Mission régionale d'autorité environnementale  
ÎLE-DE-FRANCE

**Avis délibéré  
de la Mission régionale d'autorité environnementale d'Île-  
de-France sur le projet de ZAC du Luth à Gennevilliers  
(92)**

N°MRAe 2021-1731  
en date du 07-10-2021

Figure 4: Plan du rez-de-chaussée – Source : Notice architecturale

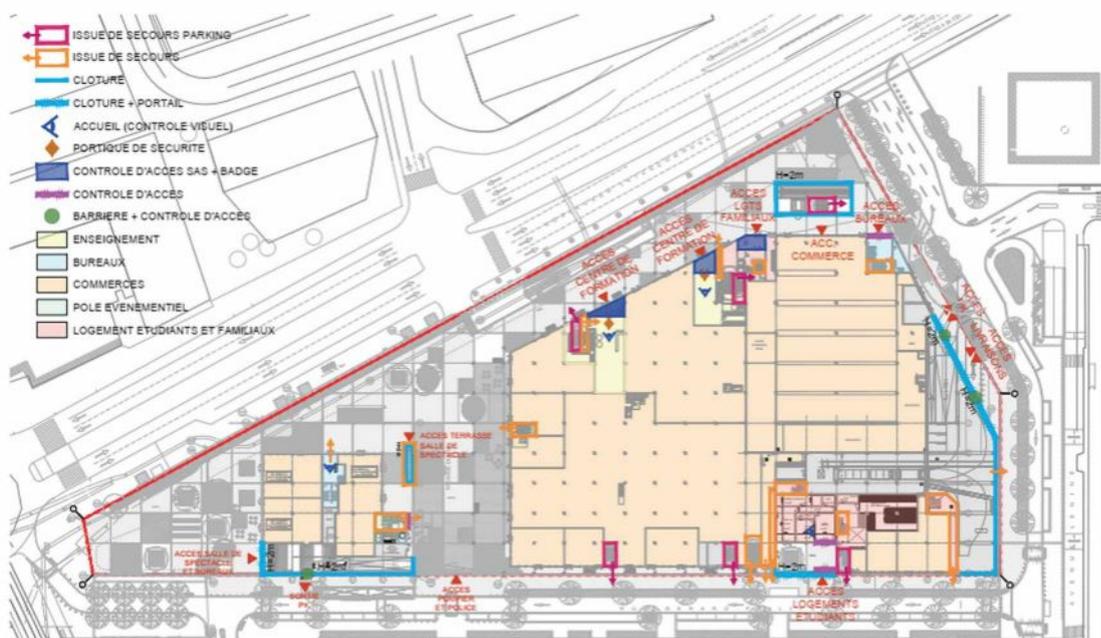
Le projet urbain a pour objectif d'ouvrir le quartier et de favoriser sa traversée. Mais le parti pris architectural, massif en pied d'immeubles, mérite d'être justifié au regard de cet objectif.

Figure 5 Pollutions au dioxyde d'azote constatée en 2019 le long de la RD 19 (Boulevard Intercommunal) (source Airparif)

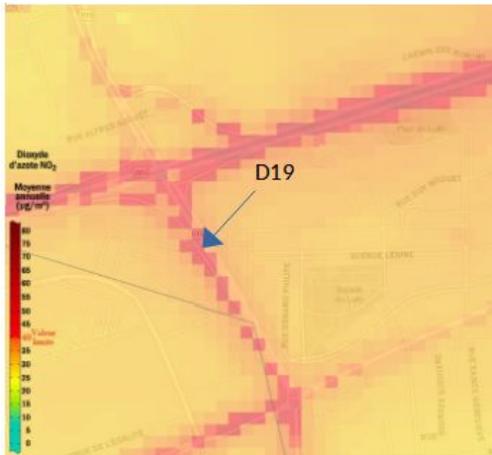
Concernant la qualité de l'air, l'étude d'impact a été complétée, avec des éléments généraux (qualité de l'air, liste des établissements sensibles dans le territoire) mais également les résultats d'une étude « air et santé », datée de juillet 2021 et annexée (annexe 6). Une campagne de mesures in situ a été réalisée afin de caractériser les concentrations en dioxyde d'azote (NO<sub>2</sub>), dont les résultats sont présentés (p.199 et dans le tome 3 p.74). La cartographie des résultats indique des concentrations modérées en NO<sub>2</sub> au niveau de la ZAC du Luth Ouest, avec des valeurs comprises entre 14 et 32 µg/m<sup>3</sup>. Un dépassement potentiel de la valeur limite pour le NO<sub>2</sub> n'est observée que sur les points situés à proximité immédiate de la RD19 (D19 et carrefour D19/RD986).

La MRAe note que la campagne de mesure a été réalisée du 6 au 20 mai 2021, dans une période de confinement en raison de la pandémie de Covid 19. Elle présente des résultats moins élevés, mais qui corroborent la carte publiée par Airparif hors période de confinement sur le secteur de projet.
